島根原子力発電所 2 号炉 審査資料	
資料番号	EP-067 改 14
提出年月日	令和 3 年 6 月 14 日

島根原子力発電所 2 号炉

放射性固体廃棄物の固化材の変更について

中国電力株式会社

第3-1 図 固体廃棄物処理系 系統概要図

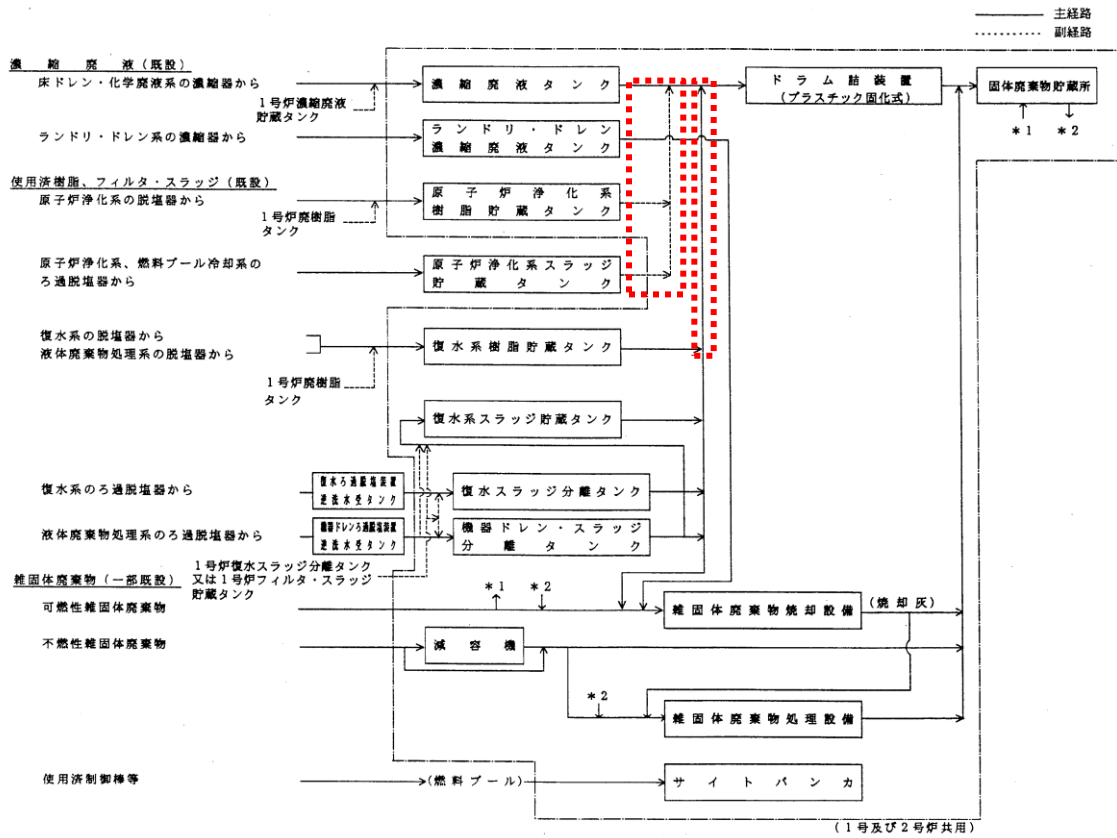
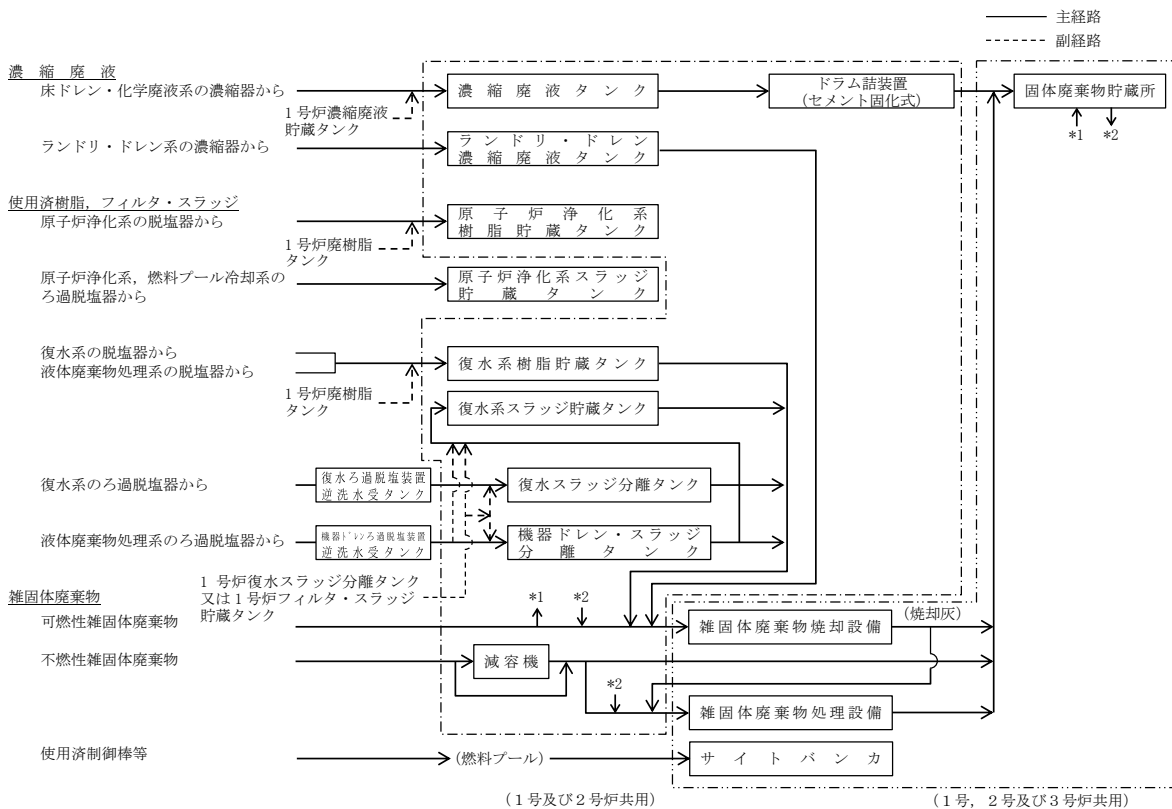
固体廃棄物処理系の主要仕様を第3-1表、ドラム詰装置の固化材変更前後の固体廃棄物処理系系統概要図を第3-1図に示す。

ただし、原子炉浄化系及び燃料プール冷却系の使用済樹脂及びフィルタ・スラッジは、処分施設の廃棄体に係る技術上の基準が検討されている状況であること、復水系、液体廃棄物処理系の使用済樹脂及びフィルタ・スラッジは、減容の観点から全量焼却処理していることから、これらについてセメント固化処理の成立性確認は実施していない。従って、今回の固化材変更にあたっては、ドラム詰装置による処理経路を第3-1図のとおり削除する。

(変更前)

(変更後)

第 4-1 図 ドラム詰装置の設置場所

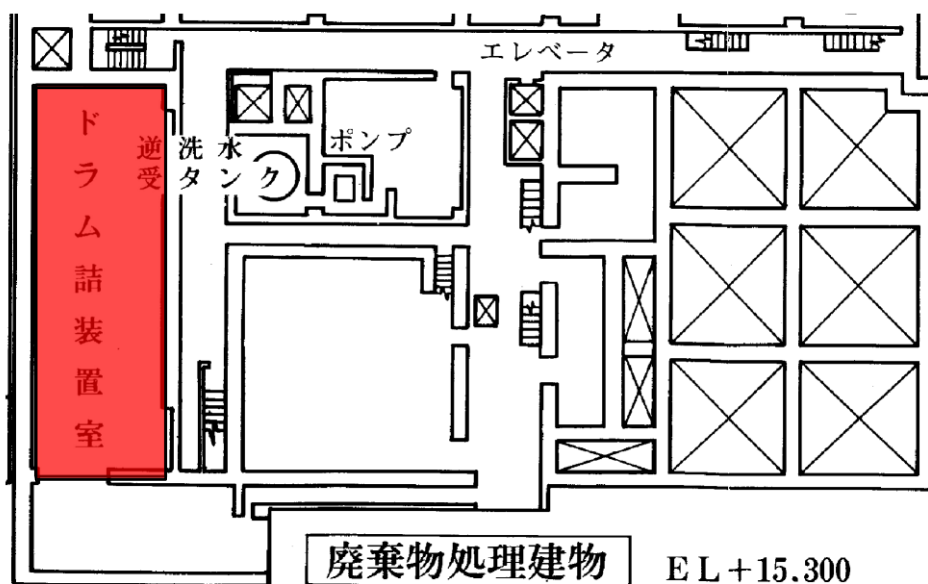
濃縮廃液を固化するために廃棄物処理建物に設置したドラム詰装置の固化材を「プラスチック」から「セメント」に変更することに伴い、ドラム詰装置のうちプラスチック固化に関する機器等を撤去し、セメント固化専用の機器等を追設する。プラスチック固化に関する機器等の撤去に伴い発生する放射性廃棄物は、固体廃棄物貯蔵所に貯蔵保管できる線量と考えられることから、ドラム缶に収納し、固体廃棄物貯蔵所で貯蔵保管する。

ドラム詰装置の設置場所を第4-1図に示す。

第 4-2 図 ドラム詰装置概略系統図

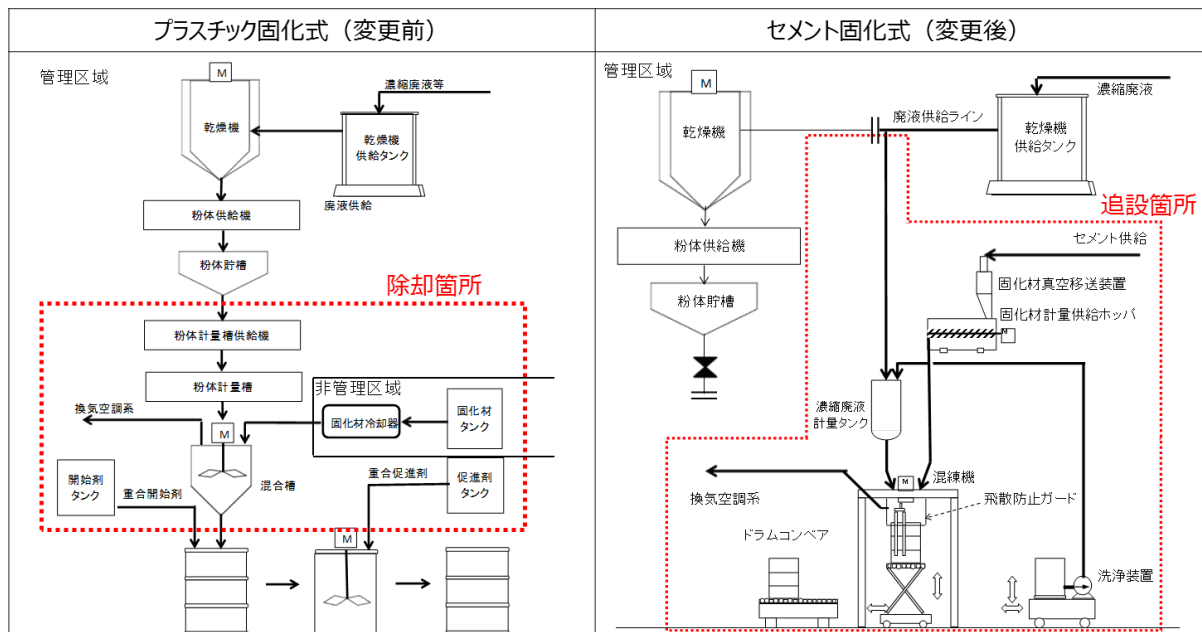
固化材変更後のドラム詰装置の仕様を第4-1表、ドラム詰装置概略系統図を第4-2図に示す。

ドラム詰装置のうちプラスチック固化に関する機器等の撤去箇所を第 4-2 図に示す。撤去に伴い発生する放射性廃棄物は、固体廃棄物貯蔵所に貯蔵保管できる線量と考えられることから、ドラム缶に収納し、固体廃棄物貯蔵所に貯蔵保管する。撤去に伴いドラム缶約 80 本の放射性廃棄物が発生するが、雑固体廃棄物の焼却処理、熔融処理により、放射性廃棄物の貯蔵保管量の低減を図るとともに、低レベル放射性廃棄物埋設センターへの搬出により、固体廃棄物貯蔵所（貯蔵保管容量約 45,500 本（200L ドラム缶相当））において放射性廃棄物を適切に貯蔵保管することができる。（第 5-7 図参照）

第1図 固体廃棄物処理系系統概要図（変更後）

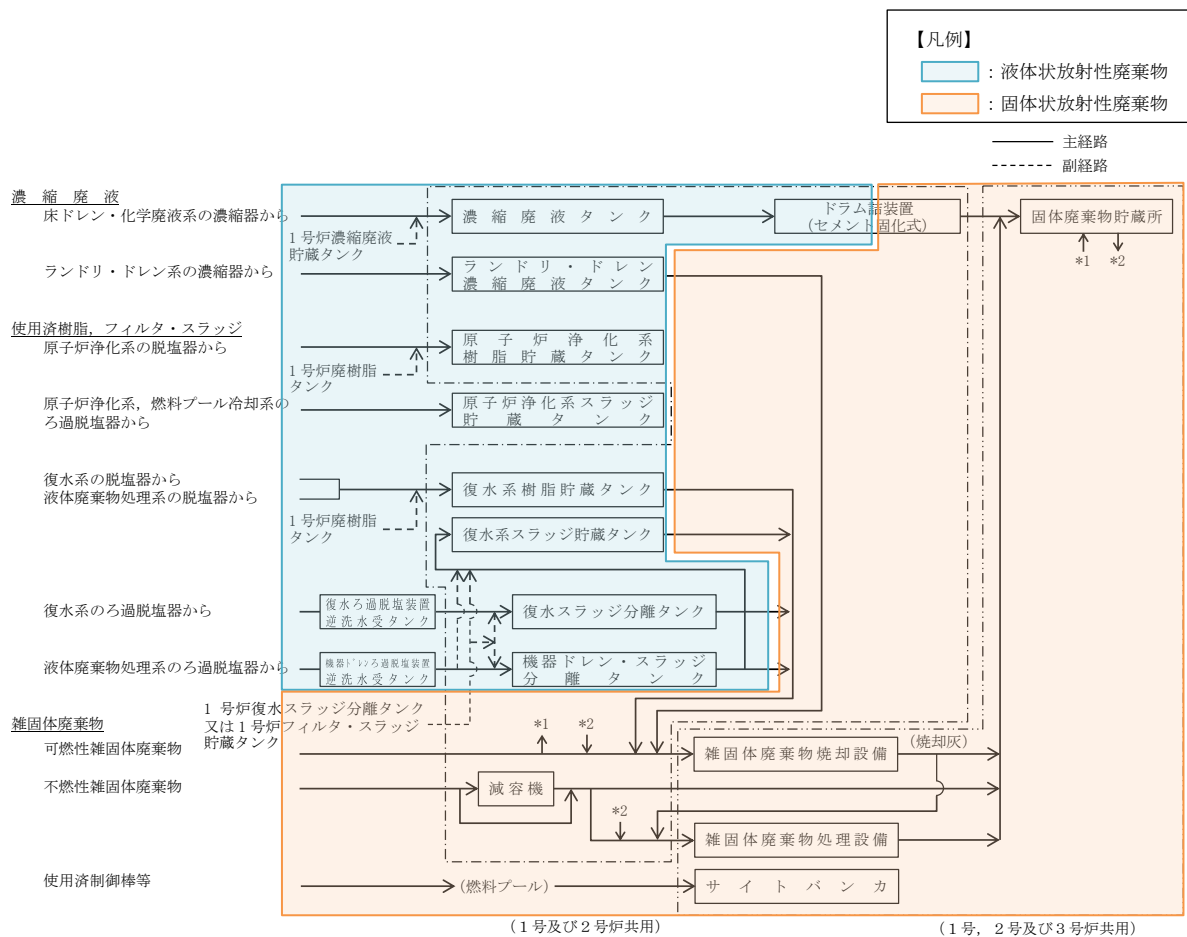
また、変更後の固体廃棄物処理系系統概要図を以下に示す。
